LuK Service Info

Part Nr. 230 0022 11 – 280/295mm TGU6

Manufacturer: STEYR

TB1042

Info: New design / Neues Design / Nouvelle conception / Nuevo diseño / Nuovo disegno / Nuovo segno

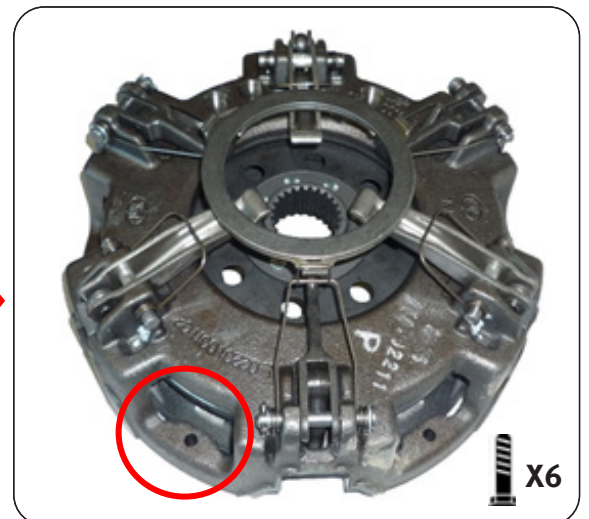
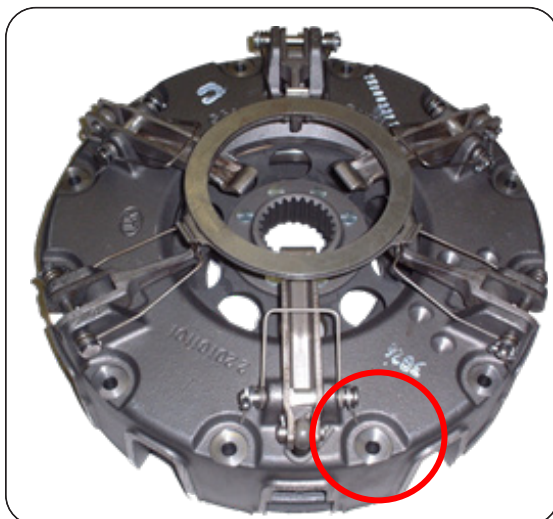
This new design utilises the latest clutch technology, using a vented housing for improved cooling and heat dispersal. Fully interchangeable with existing clutches with no modifications required to vehicle or flywheel. A new fixation bolt set 411 0164 11 6 x M8 x 1.25 x 50mm + Conical washer is supplied with new designs to accommodate the lower housing.
